Ref: I-AgUrb_SUNC-R-LO.1 Ferrocarril Puerto _PL 2018/06 (ES198) (cld)

Departamento: Planeamiento y Gestión Urbanística/ Servicio de Planificación y Ordenación Urbanística
Expediente: PL 2018/06 (ES198)
Solicitante: Servicio Jurídico de Ejecución del Planeamiento
Situación: SUNC-R-LO.1 Ferrocarril del Puerto (PGOU-2011)
Ref. Catastral: 2337802UF7623N0001OO, 2436101UF7623N0001TO y otras
Junta Mpal. Distrito: nº 7 Carretera de Cádiz
Asunto: Informe de valoración de propuestas técnicas. Avance del PRI SUNC-R-LO.1

2. INFORME DE VALORACIÓN PROPUESTA TECNICA DEL AVANCE DEL PRI

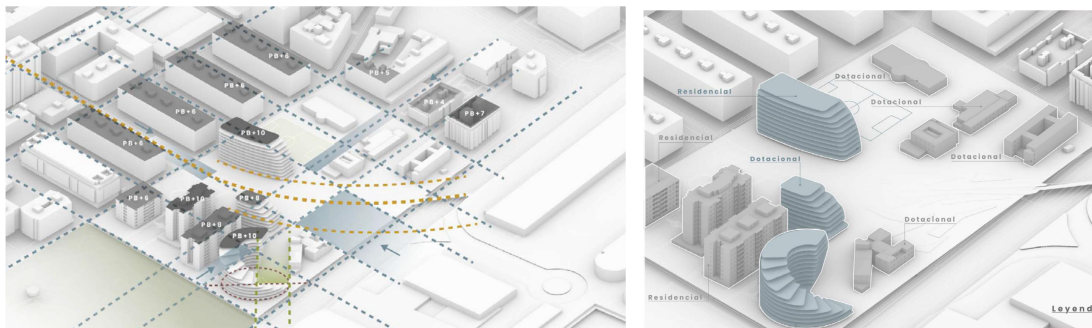
- 1.1 A diferencia de las otras alternativas de ordenación propuestas, que apuestan por configuraciones icónicas en el frente litoral, la de YU SUSTAINABLE COMMUNITIES opta por una volumetría homogénea en las nuevas propuestas edificatorias, con alturas similares a las de su entorno (PB+ 10 y PB+8) y por el mantenimiento de las edificaciones dotacionales existentes.

- 1.2 Por otro lado, la excesiva compactación del suelo mediante una elevada ocupación y escasa graduación de volúmenes impide la generación de espacios intersticiales cualificados, y reduce la permeabilidad visual y física hacia el mar. Esta intensidad edificatoria, no compensada por soluciones formales innovadoras, compromete la calidad espacial de la ordenación, no respondiendo adecuadamente a los objetivos de excelencia edificatoria ni a la oportunidad de formalizar una nueva fachada urbana más o menos representativa.

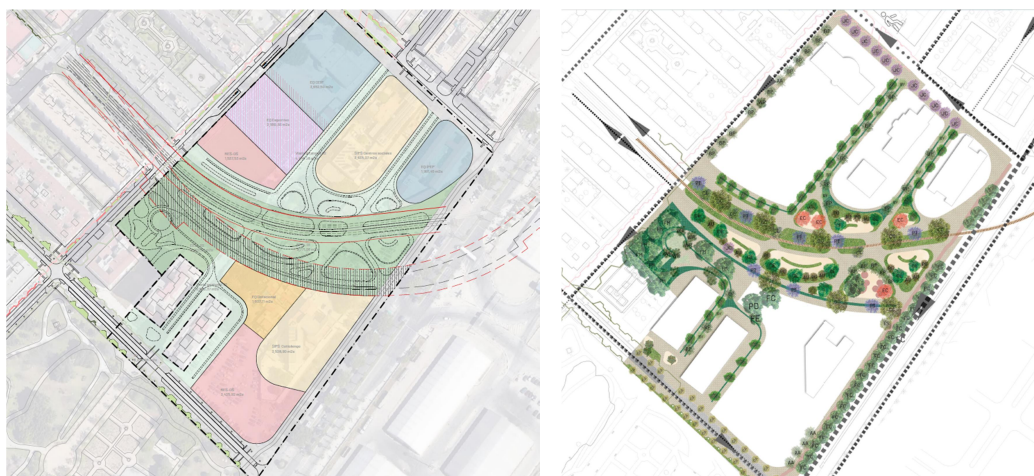
2.7 En conclusión, en relación a la revitalización y regeneración urbana, la propuesta parte de una lógica basada en la rehabilitación y conservación del parque edificado existente, lo que puede entenderse como un gesto de economía de recursos y aprovechamiento de infraestructuras consolidadas. Sin embargo, este planteamiento no incorpora una estrategia de renovación urbana integral, ya que evita intervenir en profundidad sobre el sistema viario interior o la reconfiguración de los equipamientos existentes, muchos de los cuales se mantienen en su ubicación original sin transformación o redefinición funcional, redundando en una propuesta poco ambiciosa en cuanto a la reconfiguración del tejido urbano y no plantea actuaciones significativas de regeneración ni de reordenación del sistema dotacional. La falta de un discurso urbano estructurado que complete o mejore la trama preexistente limita su potencial para activar procesos de revitalización real en el entorno inmediato.
